*Modifications 1, 3 & 4
du PLUi du Confolentais
emportant mise en compatibilité*

Communauté de communes de Charente Limousine
(Département de la CHARENTE)

Enquête publique du 10/02/2025 au 26/02/2025

Mémoire en réponse au procès-verbal de synthèse des observations recueillies dans les registres et des courriers postaux ou électroniques adressés à la commissaire enquêteure

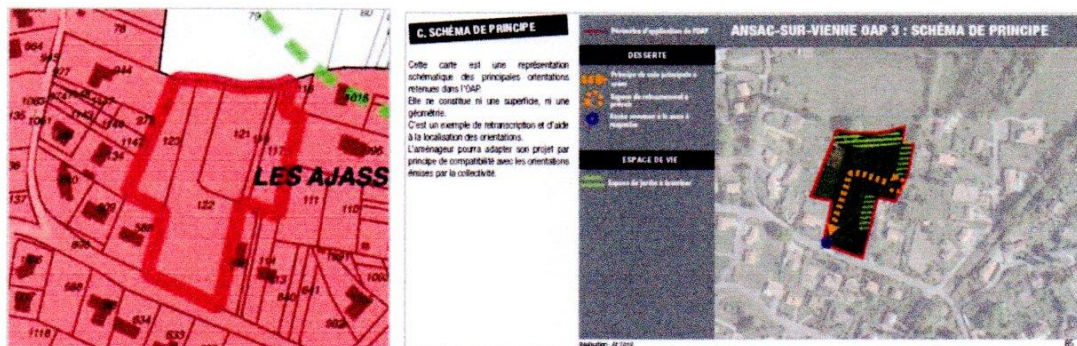
- L'OAP 3 « Les Chatelards » sur la commune de Confolens fait l'objet d'évolution suite au constat d'erreurs de concordance entre règlement graphique, OAP dans leur partie littérale et graphique pour la transcription des numéros de parcelles. Le changement de classement des parcelles 27 et 28 mérite davantage d'explications en ce que deux éléments sur trois (superficie et périmètre) les affichent avec une même zone et que seule la localisation du secteur d'OAP affiche une différence. De plus, la parcelle AC35 est affichée en zone Ub et en zone 1AU dans le tableau page 6. Dans l'extrait du règlement graphique, elle n'apparaît qu'avec un seul classement Ub. Enfin les tableaux présentés en page 6, affichent les mêmes surfaces avant et après. Les modifications des parcelles inscrites qu'elles soient dans telle ou telle zone devraient logiquement induire des différences de surfaces qu'il convient de vérifier ou modifier en fonction.

Les parcelles 28 et 29 font partie d'un fond de jardin existant lié à la construction édifiée sur les parcelles 31 et 32. Les parcelles 28 et 29 font donc partie d'un ensemble cohérent, qu'il convient d'extraire de l'OAP et d'identifier en zone Ub, zonage adapté à ce terrain d'une forme urbaine d'habitat pavillonnaire.

Par ailleurs, il doit être rappelé que ces parcelles ne sont pas identifiées sur le plan de l'OAP, qui est le document de référence pour l'application de celle-ci. De surcroît, c'est ce document qui témoigne le plus précisément de la volonté des élus concernant l'aménagement de ce secteur, en particulier à propos des parcelles effectivement concernées.

Par ailleurs, concernant la parcelle AC35, les services de l'Etat relèvent en effet cette erreur dans le rapport de présentation : celle-ci est bien en zone Ub et les superficies seront donc vérifiées et potentiellement ajustées en conséquence dans le document approuvé.
